DOCUMENTO EXPLICATIVO PARA
EXPEDIENTE DE EVALUACION
AMBIENTAL Y TERRITORIAL
ESTRATEGICA (EATE) DEL PARQUE
COMARCAL DE INNOVACION “PONT
DELS CAVALLS”
ALDAIA (VALENCIA)
abril de 2023

DOCUMENTO EXPLICATIVO PARA EXPEDIENTE DE EVALUACION AMBIENTAL Y TERRITORIAL
ESTRATEGICA (EATE) DEL PARQUE COMARCAL DE INNOVACION "PONT DELS CAVALLS"

1 INFORME DIRECCIÓN GENERAL DE OBRAS PÚBLICAS,
TRANSPORTE Y MOVILIDAD SOSTENIBLE, SERVICIO DE
PLANIFICACIÓN.

2 INFORME DE DIPUTACIÓN DE VALENCIA

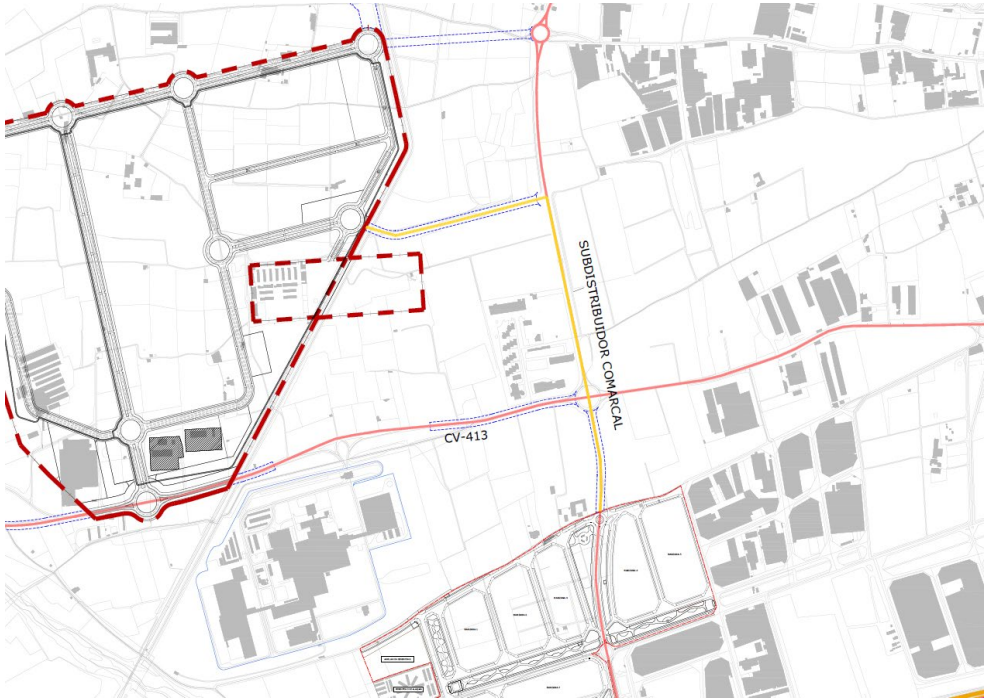
La conexión de la CV-413 con el Sector VII de Alaquàs, se considera que esta conexión debe disponer de carril ciclable que conecte el polígono con el municipio de Alaquàs. El diseño de la conexión con la glorieta existente en la CV-413 deberá ser sometido a la aprobación de la Diputación de Valencia.

Con objeto de garantizar una conexión ciclopeatonal segura y agradable para los trabajadores del Parque Comarcal, así como las personas que se desplacen a los equipamientos previstos, se proponen dos alternativas, que objetivamente se considera que poseen mayor nivel de seguridad vial para los usuarios de estas vías.

En primer lugar, la adecuación de una vía ciclista que conecte el Nuevo Cementerio de Aldaya con el pueblo que discurrirá a través de la Red Primaria Adscrita 3, tal y como se define en la imagen posterior.

Otra opción que podría dar servicio a ambas poblaciones y además garantizaría las condiciones de seguridad sería una vía ciclista que partiera de igual modo que la anterior por la Red Primaria Adscrita 3 y discurriera por el Subdistribuidor Comarcal hasta alcanzar el Sector VII de Alaquàs.

Con la ejecución de cualquiera de estas alternativas de vía ciclista se garantiza el acceso ciclopeatonal en las mejores condiciones de **seguridad** para el Parque Comarcal de Innovación y que conectará con el conjunto urbano formado por los pueblos de Aldaia y Alaquàs y que responde al área residencial más próxima al ámbito de intervención.
